ADDENDA À LA SOUMISSION
TENDER ADDENDUM
**Remplacement du pont pédestre sentier #50
du Parc de la Gatineau**
Gatineau Park Trail #50 Bridge Replacement
Dossier de soumission de la CCN no. AL1758
NCC tender file # AL1758
Le 10 août, 2018
August 10, 2018
ADDENDA NO: 1
ADDENDUM NO: 1

REEMPLACEMENT DU PONT
SENTIER #50 DU PARC DE LA
GATINEAU

GATINEAU PARK TRAIL #50 BRIDGE
REPLACEMENT

TREE PROTECTION / REMOVAL /
PLANTING PLAN

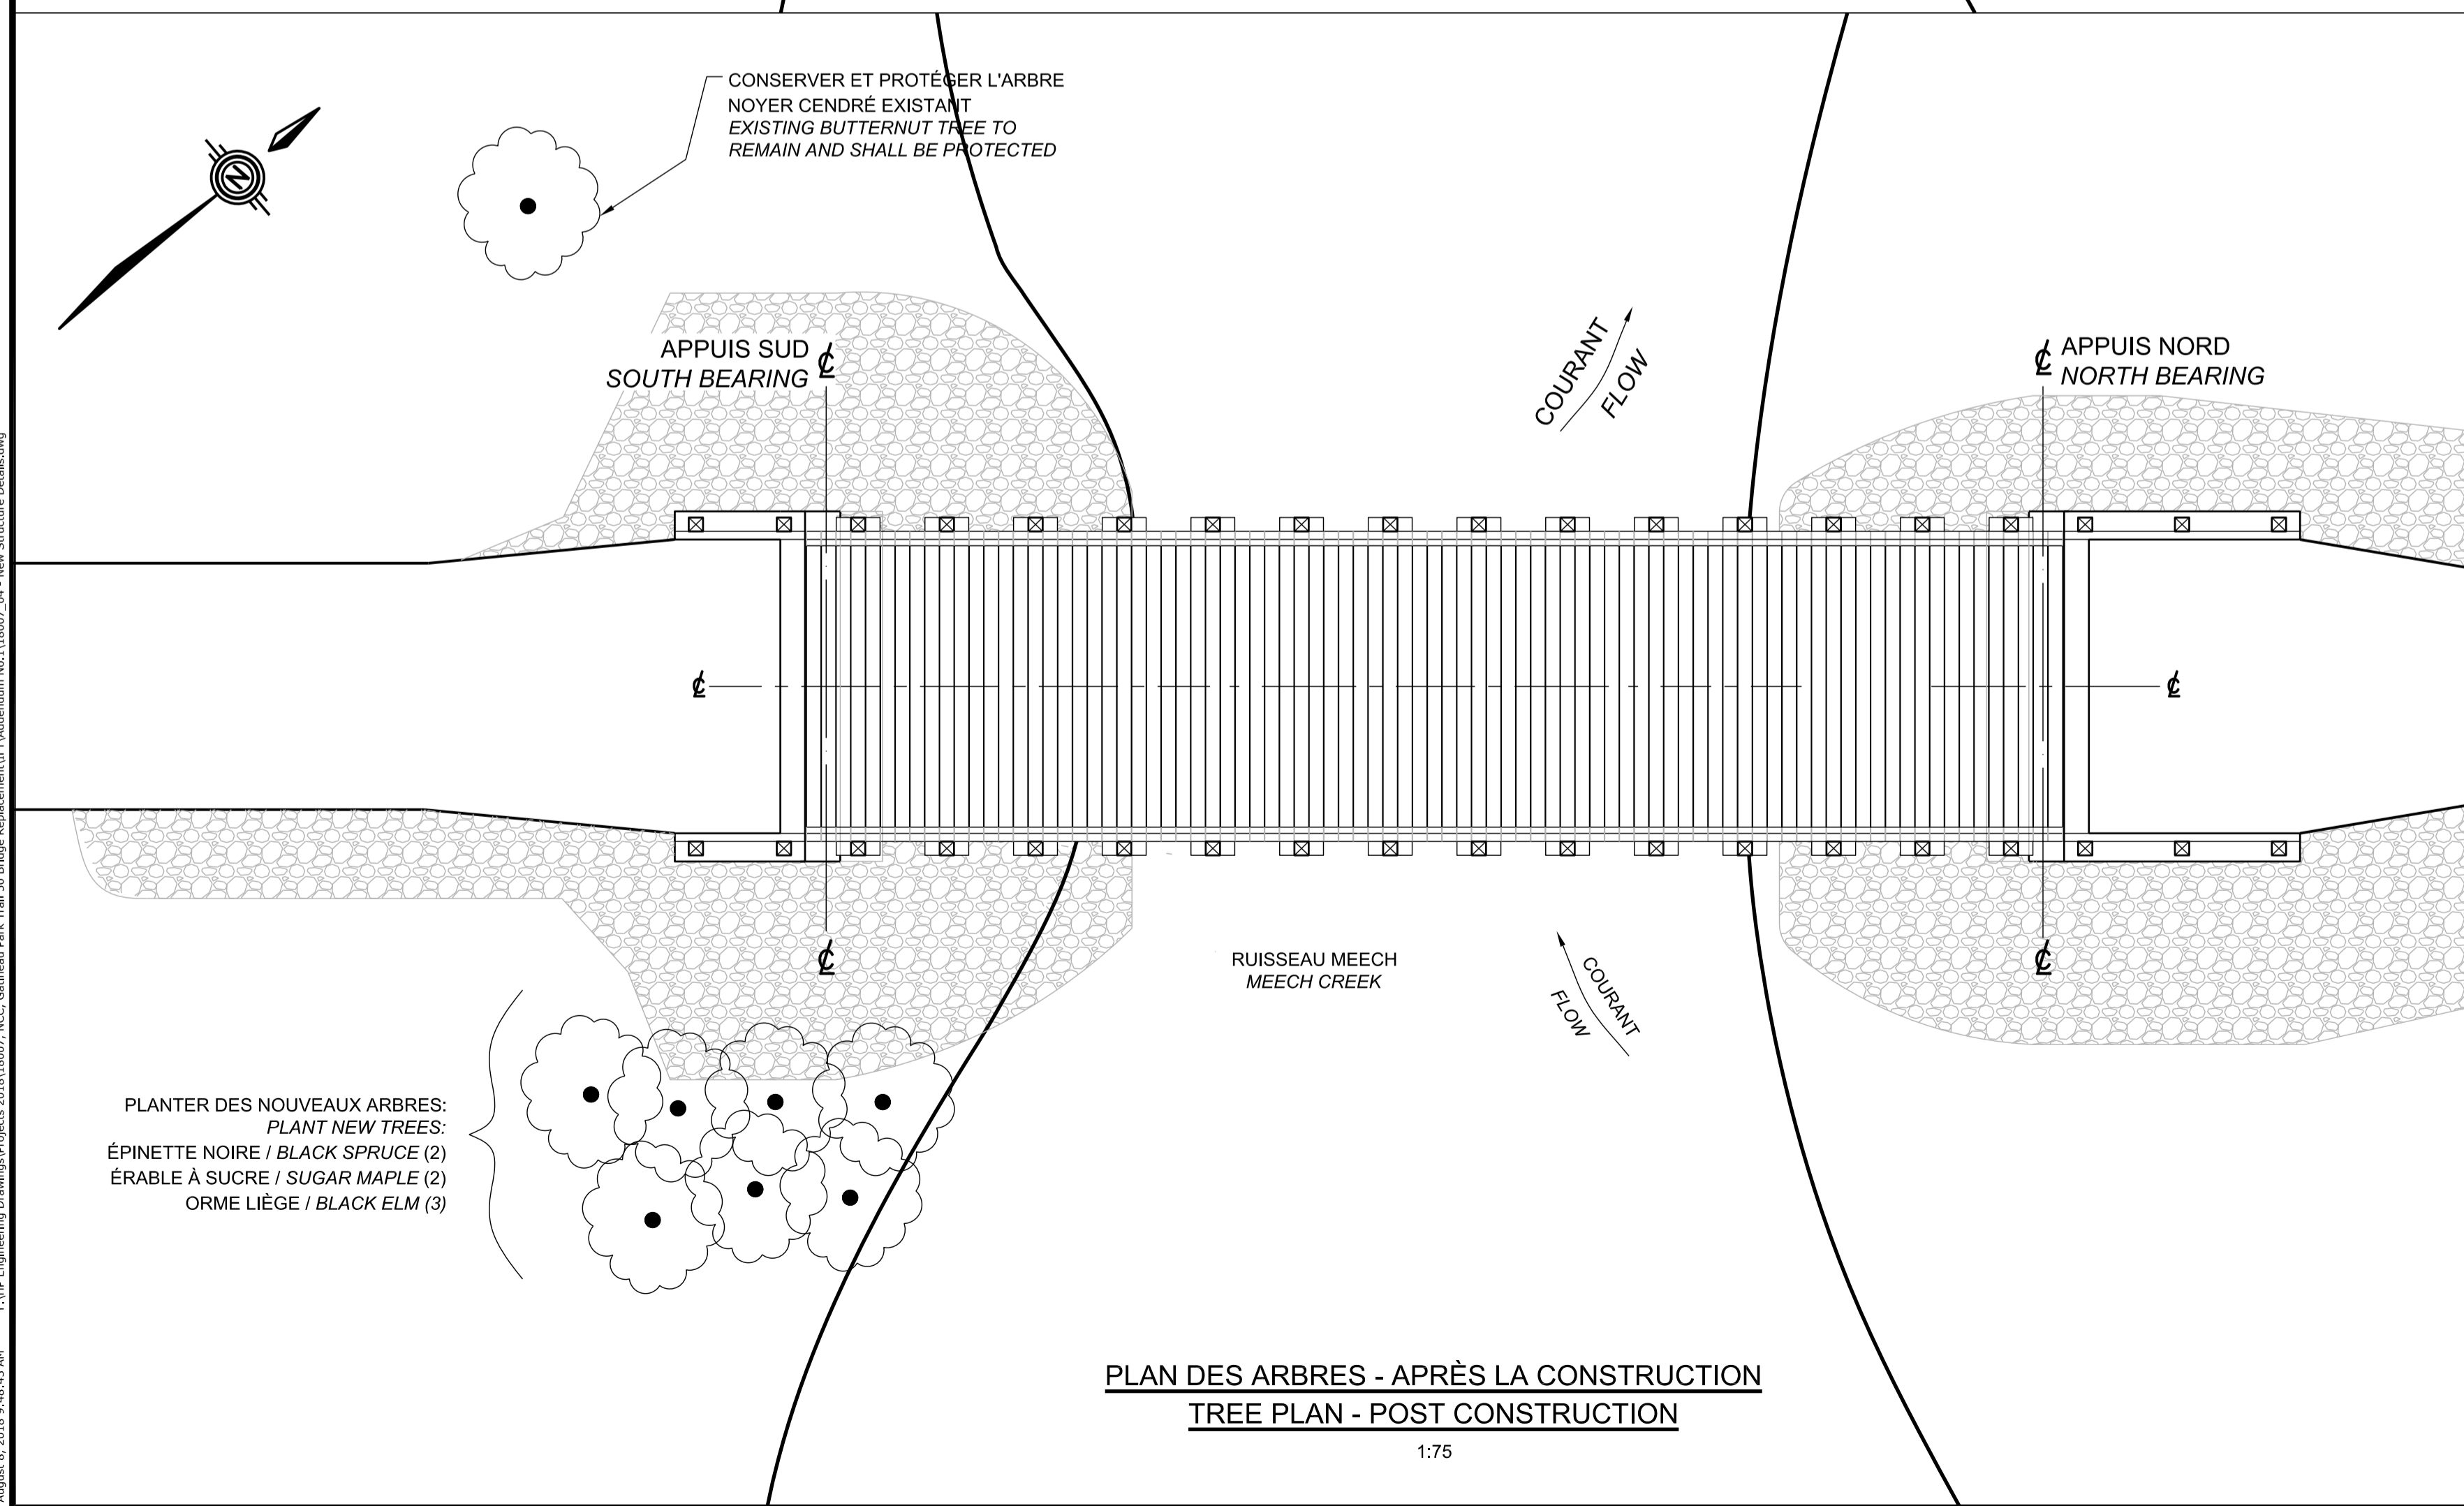
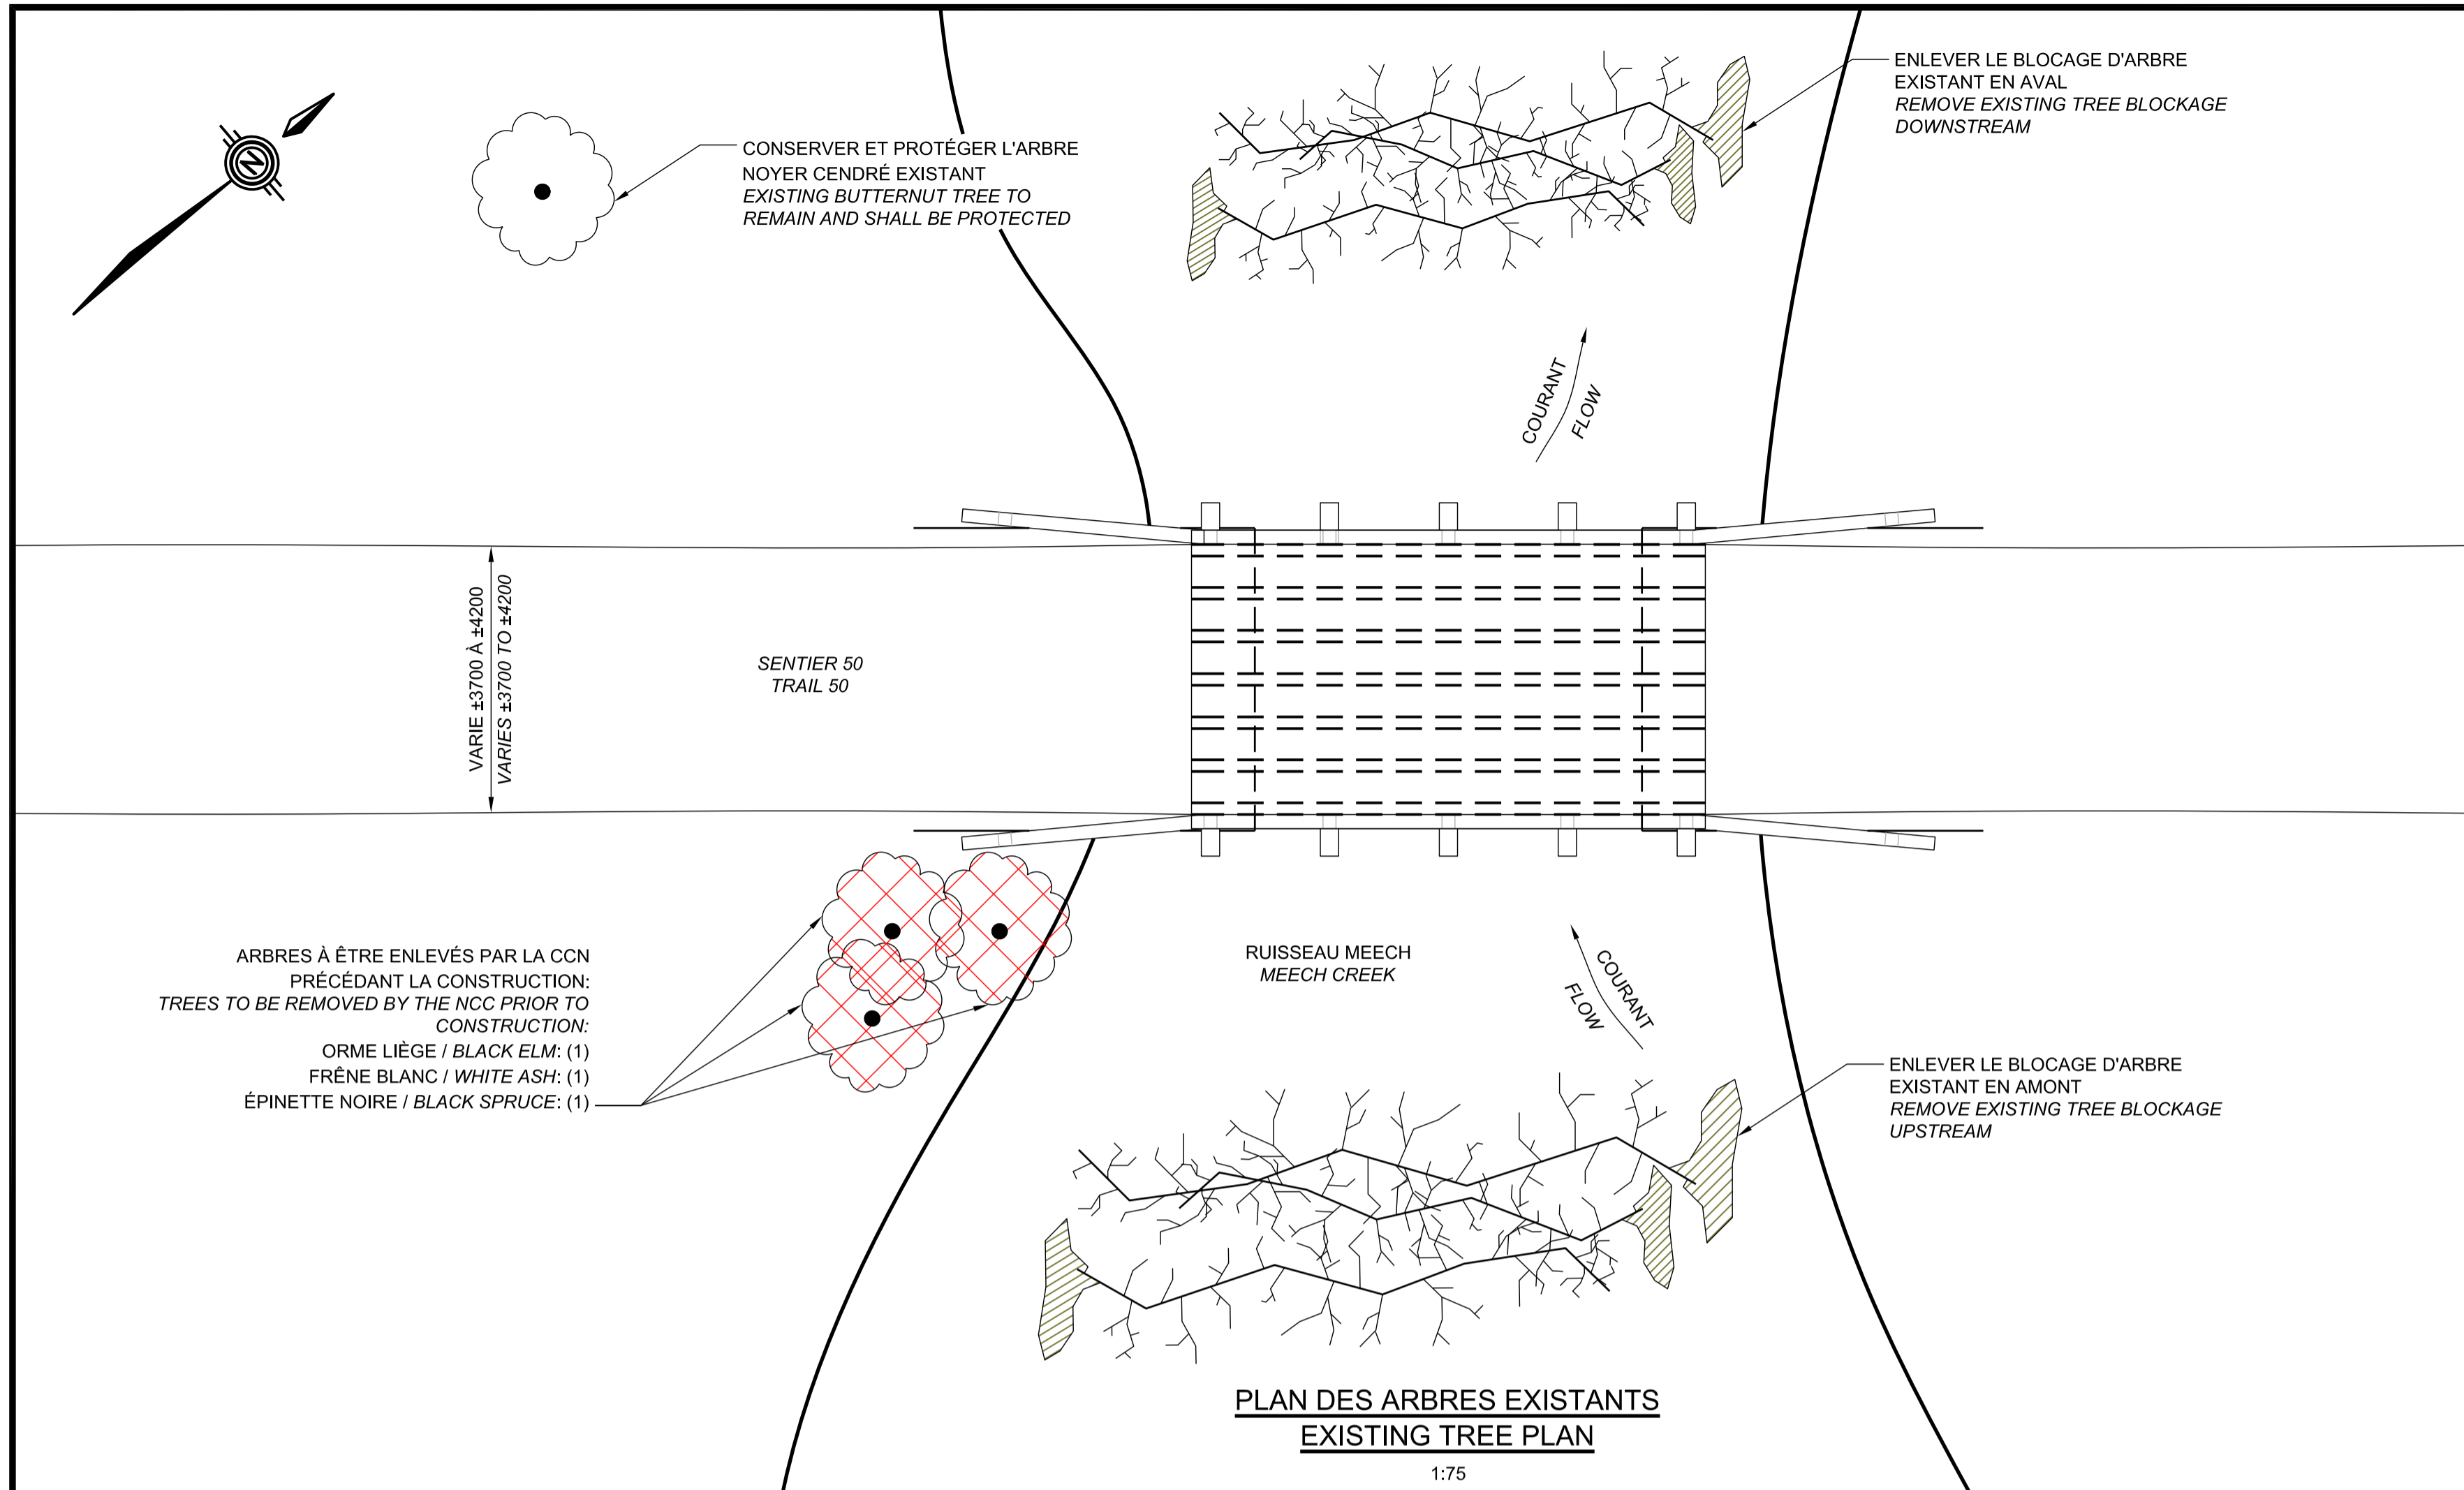
6. Drawing 12 – Tree Protection / Removal / Planting Plan: Delete Drawing 12 and replace with the attached revised Drawing 12 which indicates the removal of existing tree blockages upstream and downstream.

BLOCAGE D'ARBE À ÊTRE ENLEVÉ EN AMONT
TREE BLOCKAGE TO BE REMOVED UPSTREAM

BLOCAGE D'ARBE À ÊTRE ENLEVÉ EN AVAL
TREE BLOCKAGE TO BE REMOVED DOWNSTREAM
